3号機 PCV水位低下に向けた検討状況について

2020年10月19日

東京電力ホールディングス株式会社

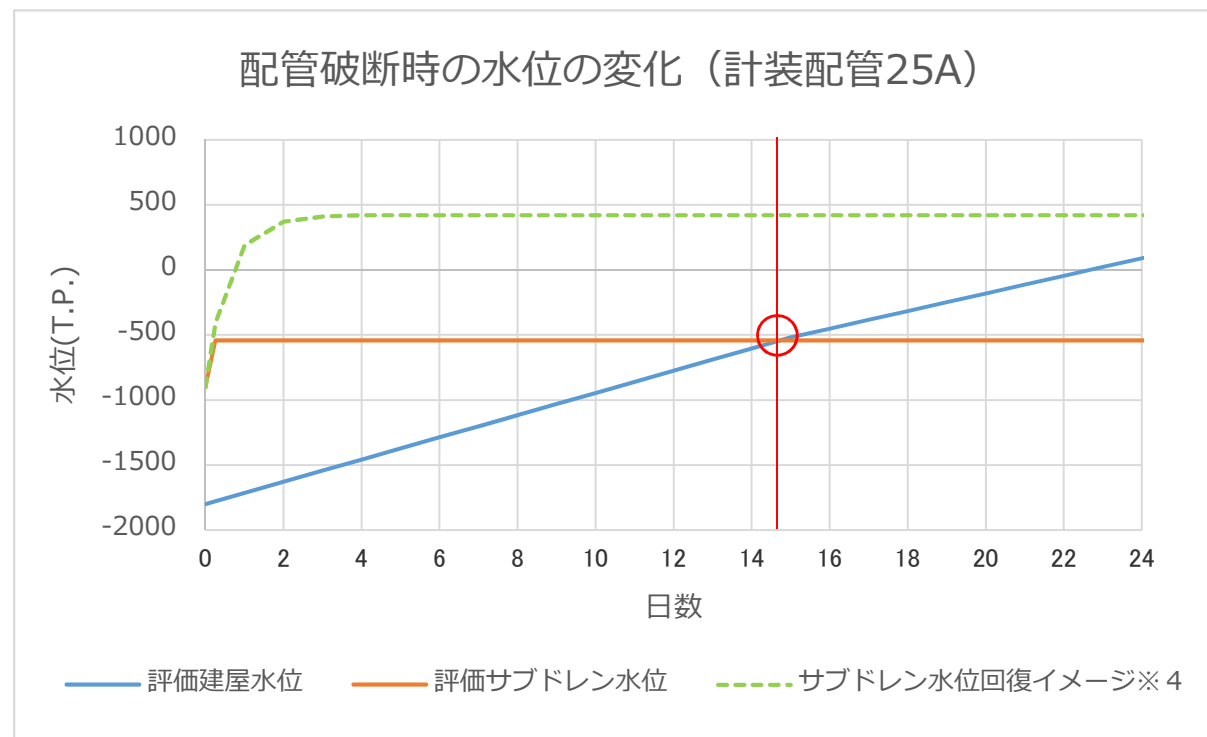
【監視評価検討会コメント】

- 第69回：2020年度ではサブドレン水位がかなり低下している状態でもサブプレッションチェンバ内包水流出時に水位逆転させないようにすること。
- 第78回：3号機サブプレッションチェンバ内滞留水の漏えいリスクについて、サブドレン水位を低下させた場合の評価及び対応について検討すること。

【コメント回答】

- 第78回監視評価検討会において、S/C接続配管破断時の条件を想定し、建屋水位とサブドレン水位の逆転に至るまでの期間を評価。
- 上記コメントを踏まえ、タービン建屋ドライアップ時で同様の評価を行い、水位逆転に至るまでの期間を再評価。

- 水位逆転に至る期間は、サブドレンと建屋の水位差に依るところが大きいですが、タービン建屋ドライアップ時の水位差においても、機動的対応により水位逆転を防止することは可能と想定。

ドライアップ時の水位において、S/C接続配管破断時の建屋水位及びサブドレン水位を以下の条件で評価した場合、水位逆転に至るまで**14日程度**を要することを確認。
